Expediente: **053760546492**
Radicado: **RE-02142-2026**
Sede: **SANTUARIO**
Dependencia: **Grupo Recurso Hídrico**
Tipo Documental: **RESOLUCIONES**
Fecha: **23/06/2026** Hora: **14:45:20** Folios: **37**

RESOLUCION No.
POR MEDIO DEL CUAL SE AUTORIZA LA OCUPACIÓN DE CAUCE Y SE TOMAN
OTRAS DETERMINACIONES

Que mediante Auto con radicado N°AU-00164-2026 del 15 de enero de 2026, se dio inicio al trámite de **AUTORIZACIÓN DE OCUPACIÓN DE CAUCE**, presentado la sociedad **FLORES EL CAPIRO S.A.**, con Nit. 811020107-7, representado legalmente por la señora suplente **MARISOL SILVA GÓMEZ**, identificado con cédula de ciudadanía número 39.449.117, para la implementación de obras hidráulicas tipo tubería, para cruce de vía, sobre las quebradas Vueltecitas y rodeos, en beneficio del predio denominado "San Sebastián" identificado con folios de matrículas inmobiliarias Nos. 017-65973 y 017-11307, ubicados en luna vereda Chaparral, en el municipio de La Ceja, Antioquia.

Ilustración N° 5. Localización de la Obra N°3 existente en sitio actualmente – Aguas arriba

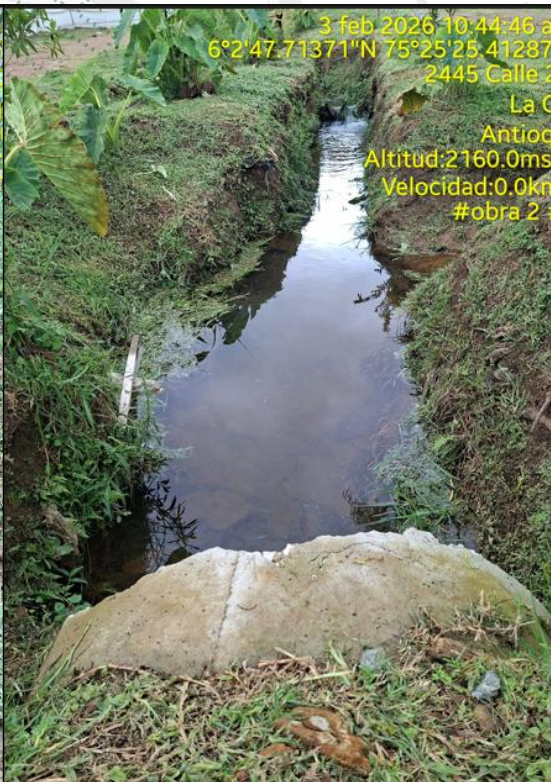
Se realiza visita ocular al sitio de interés donde se observa que actualmente existen tres obras de cruce en las coordenadas donde se localizan las obras objeto del trámite ambiental, no obstante, en la ubicación de la obra N°1, se encuentra un puente vehicular con losa en madera, el cual se proyecta sustituir por uno en losa de concreto, para el caso de la obra N°2 existe un atenor de 48", que según lo propuesto se complementará con otra tubería en paralelo de 48", y para la Obra N°3 la cual se encuentra igualmente implementada en sitio, la cual no se propone modificación en sus dimensiones, sino y la construcción de las estructuras de protección de la tubería, como lo son el cabezote y aletas de encole y descole, asimismo se verifican las condiciones actuales de la fuente a su intervención, así como las características geomorfológicas y topográficas.

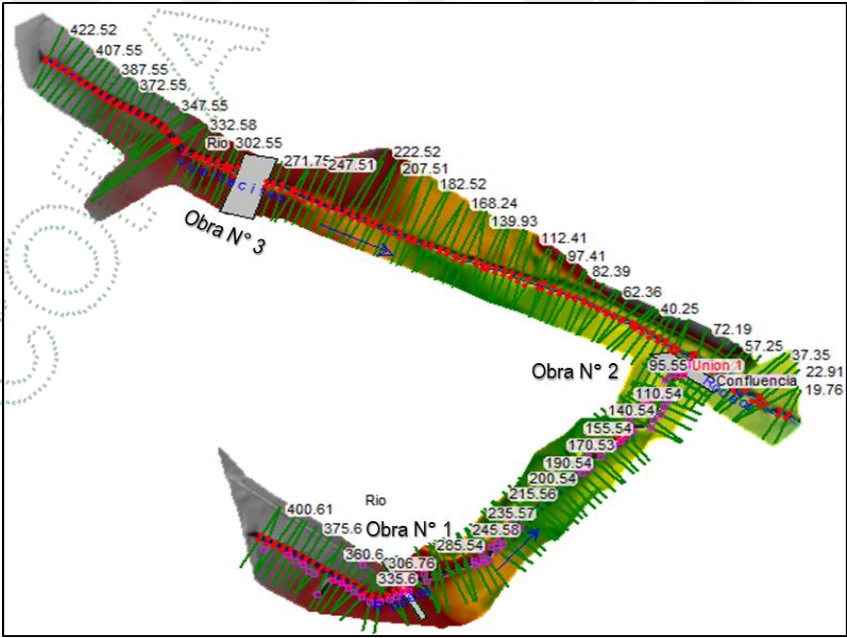
Además de las obras existentes, se observa en sitio que, aguas abajo de la obra N.º 2, sobre la quebrada Vueltecitas, se encuentran dispuestos a lo largo de la fuente una serie de palos de madera ubicados transversalmente, así como una tubería instalada longitudinalmente sobre el centro del lecho de la quebrada.

Ambas intervenciones impiden el libre tránsito del flujo natural de la fuente hídrica, generando obstrucciones y favoreciendo, durante eventos de creciente, la retención y acumulación de troncos, material vegetal, sedimentos y otros elementos transportados por la corriente, lo que puede afectar el comportamiento hidráulico de la fuente, así como se muestra a continuación:

Es importante destacar que según se informa por parte del acompañante estas intervenciones no fueron realizadas por la sociedad Flores El Capiro, sino del predio vecino el cual es propiedad de Flores Esmeralda.

Modelación hidráulica

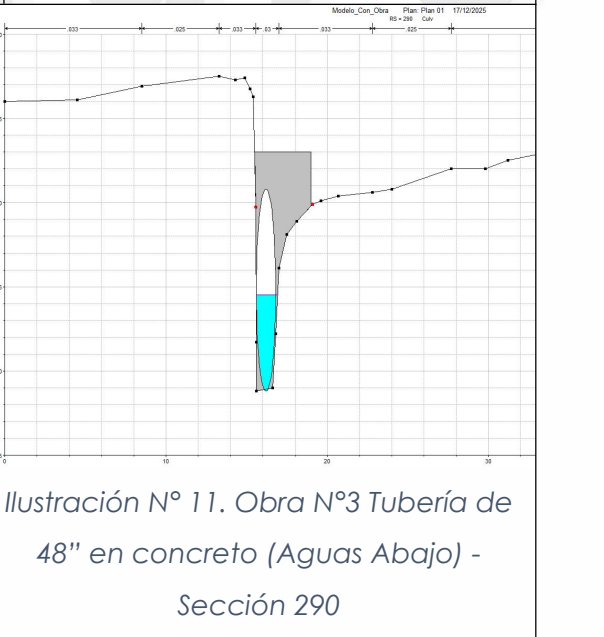
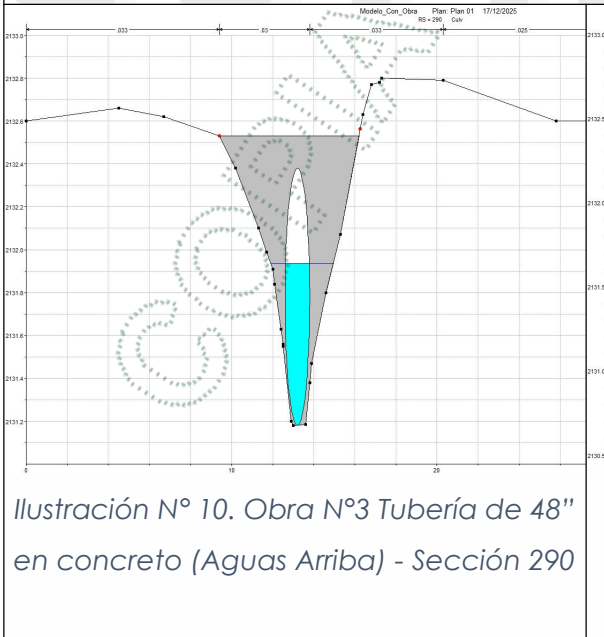
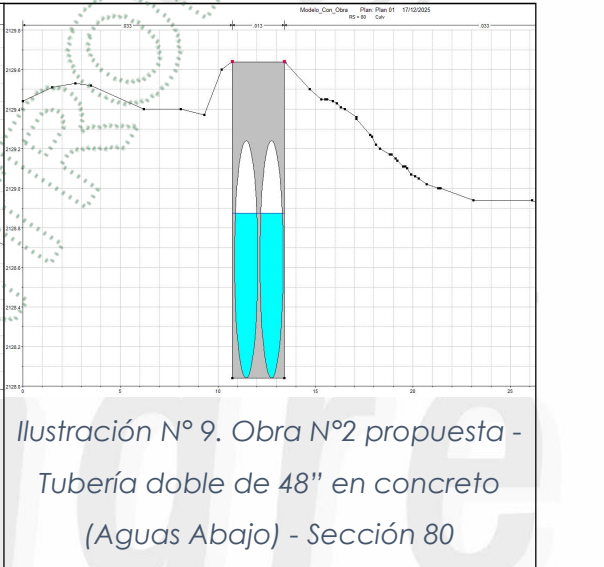
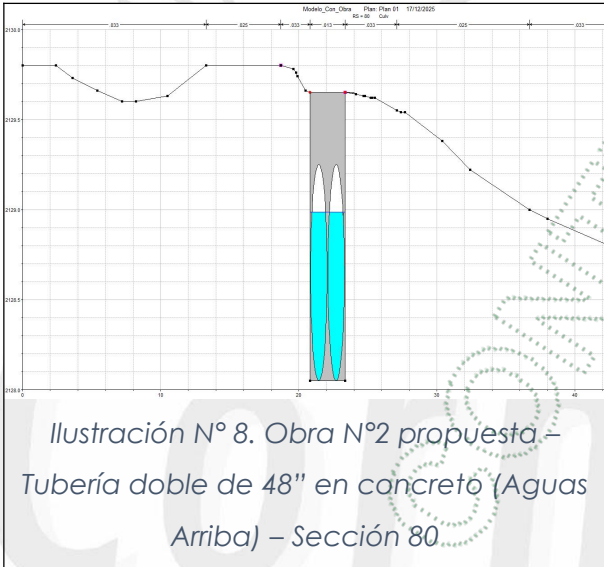
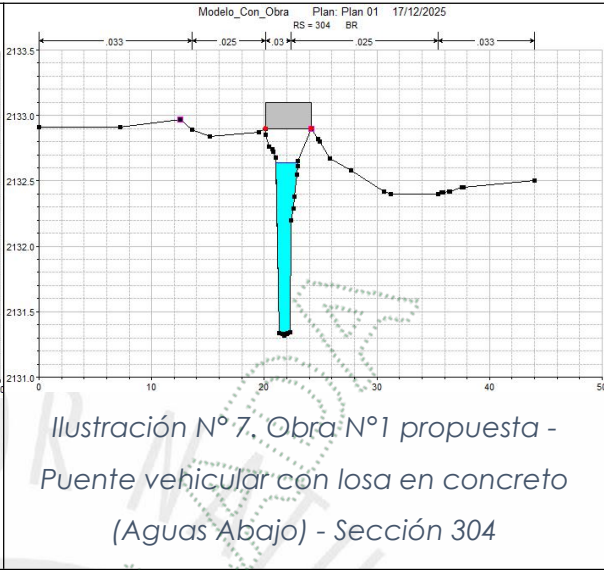
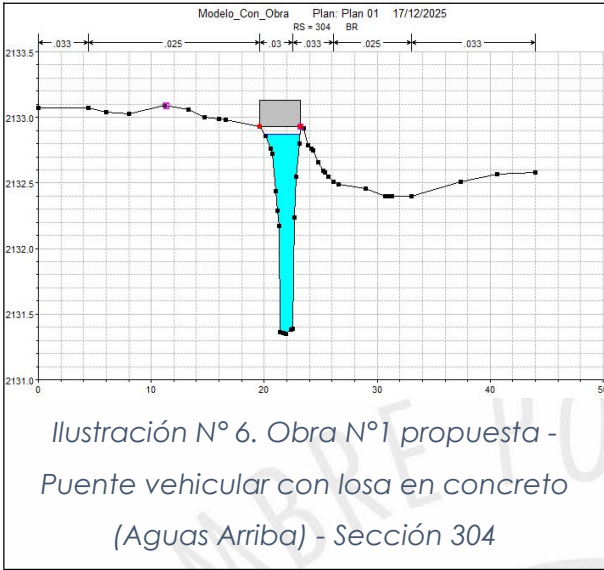
Al verificar el comportamiento de los parámetros velocidad y lámina de agua de la fuente de estudio, se evidencia que el mayor incremento de la lámina de agua sucede aguas arriba de la Obra N° 3, Tubería de 48" (sección 290), en la sección 322.55 del modelo Hec Ras, donde se observa un valor de 0.70 m, y una disminución de velocidad de -78.72% en este sitio, lo que provoca un represamiento de la Quebrada desde esta sección hasta la sección 290.44, justo antes de la obra N°3. Según el modelo hidráulico entregado se evidencia que esto puede deberse a que existe un cambio de dirección propio de la fuente, no obstante, a pesar de este incremento en la lámina de agua la fuente no alcanza a desbordarse para el TR=100 años.

Otra variación considerable en el tramo de análisis de las fuentes involucradas sucede en la confluencia de la Q. Rodeos y Q. Vueltecitas, aguas arriba, antes de la entrada a la obra N° 2, Tubería doble de 48" (sección 80), donde se incrementa en la sección 90.55 en un 300.16% la velocidad, pero después de la obra aguas abajo en la sección 72.19 se disminuye en -21.41%, lo que hace inferir que al existir una ampliación del paso de la fuente, aumenta la velocidad a la entrada.

A pesar de estas variaciones en ambos parámetros, en general se evidencia las fuentes presentan condiciones estables y los valores cumplen con lo establecido en la Guía de Rondas Hídricas del MADS al presentar incrementos menores al 10% en las velocidades y 30 cm en la lámina de agua, bajo los escenarios existente y a futuro con las obras implementadas.

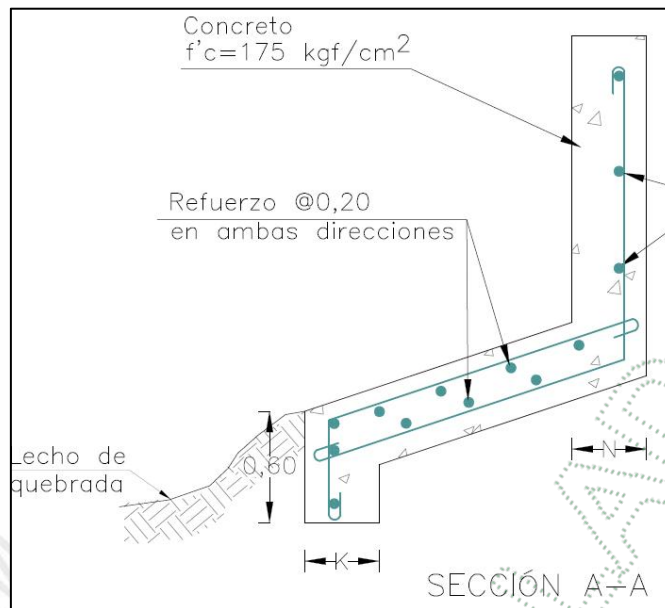
De acuerdo al análisis presentado se indica que las quebradas Rodeos y Vueltecitas presentan una pendiente del 0.79%, 0.14% y 1.60%, lo cual no representa riesgo alto de socavación sobre el lecho del cauce. No obstante, como medida preventiva, se propone instalar piedras embebidas en concreto en la entrada y salida de las obras #2 y #3 que son las que están generando mayor intervención en el cauce y una llave antisocavación de 0.60 m, como se muestra:

- Se estima la socavación general para las Quebradas Rodeos y Vueltecitas, obteniéndose una profundidad de socavación con respecto al fondo del cauce de 0.47 y 0.22 m respectivamente, por lo que para evitar que el proceso de erosión de la fuente desestabilice a la obra propuesta, la cimentación debe quedar a una profundidad mínima de 0.60 m.
